Informacja o pytaniach do SWZ i udzielonych odpowiedziach

dot.: postępowania o udzielenie zamówienia publicznego. Numer sprawy: OR.271.5.2021.

Nazwa zadania: Zakup autobusu przystosowanego do przewozu osób niepełnosprawnych – dofinansowanego ze środków PFRON w ramach Programu wyrównywania różnic między regionami III w obszarze D

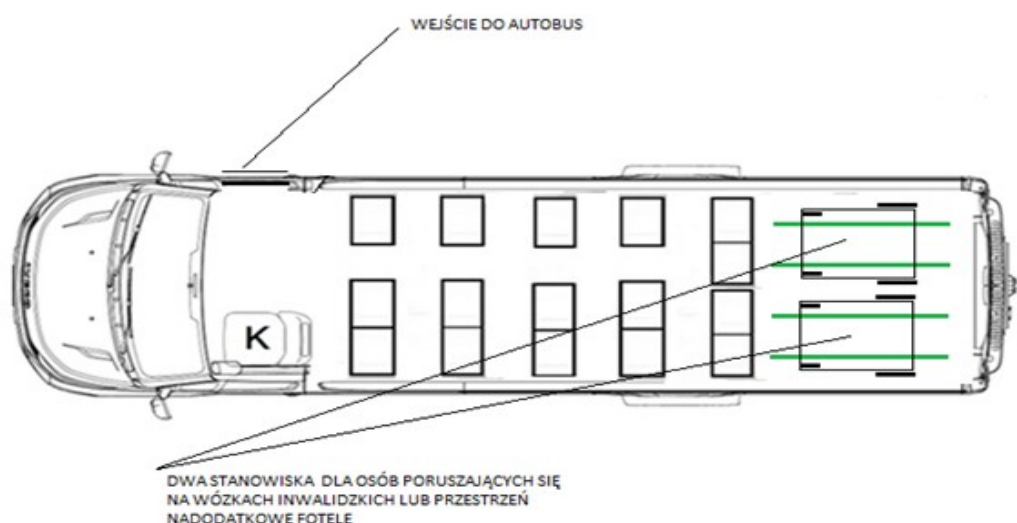
Pytanie 1. Czy Zamawiający dopuści pojazd z konfiguracją foteli jak na rysunku, wejście dla pasażerów drzwiami bocznymi w kabinie kierowcy, wprowadzanie wózków poprzez najazdy tylnymi drzwiami.

Pojazd z konfiguracją foteli 16+kierowca + dwa stanowiska do przewozu osób niepełnosprawnych poruszających się na wózkach inwalidzkich, wejście dla pasażerów drzwiami bocznymi w kabinie kierowcy, wprowadzanie wózków poprzez najazdy tylnymi drzwiami. Przestrzeń we wnętrzu pojazdu pozwala na maksymalną konfigurację 22+ kierowca + dwa wózki inwalidzkie po demontażu 7 foteli .

Zamawiający dopuszcza pojazd z wejściem dla pasażerów drzwiami bocznymi z zastrzeżeniem, że wejście dla pasażerów musi być wyposażone w uchwyt pomocniczy, ułatwiający wsiadanie do samochodu osób niepełnosprawnych zamontowany w wejściu

pojazdu a szerokość wejścia jest dostosowana do swobodnego wprowadzenia osoby niepełnosprawnej oraz wyposażone w pierwszy stopień na wysokości (ewentualne rozwiązanie dodatkowy stopień wysuwany) dostosowany do swobodnego wprowadzenia osoby niepełnosprawnej. Nie dopuszcza się konfiguracji foteli jak na rysunku ponieważ nie jest zachowany ciąg komunikacyjny umożliwiający bezpośrednie dojście opiekuna osób niepełnosprawnych na tył pojazdu do przewożonych osób na wózkach inwalidzkich.

Autobus powinien być wyposażony: minimalna ilość miejsc siedzących co najmniej 17 zamontowanych foteli dla pasażerów + fotel dla kierowcy.
